7/02/2017

הנדון: מכתב הבהרה מס' 3 - מכרז פומבי מס' 3213/2017 לבחירת קבלן ראשי לעבודות גמר ומערכות של בניין צ'ק פוינט – בית ספר למדעי המחשב ואוניברסיטת תל אביב לנוער בקמפוס אוניברסיטת תל אביב

D8

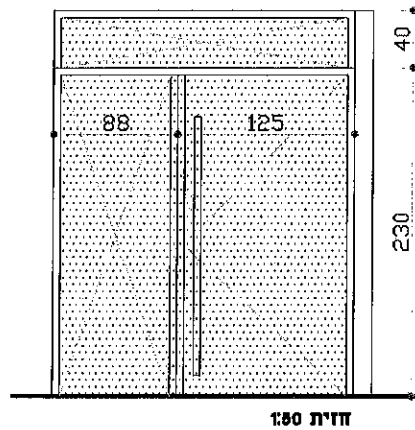
1.1.5 דלתות א-D-8. כמות 2, מחיר ליחידה..... ש"ח (במילים):

1.2.3 דלתות א-D-8. כמות 2, מחיר ליחידה..... ש"ח (במילים):

2. מצ"ב תכניות של דלתות 7D ו-8D.

א
D7

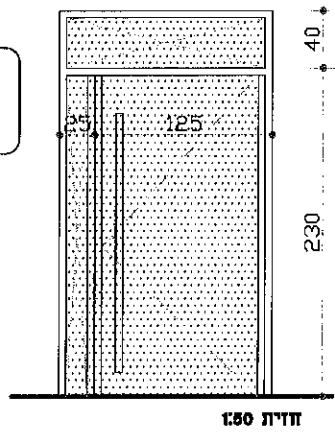
1.1.4 דלתות א-D-7. כמות 1, מחיר ליחידה..... ש"ח (במילים):

1.2.2 דלתות א-D-7. **מבוטל**
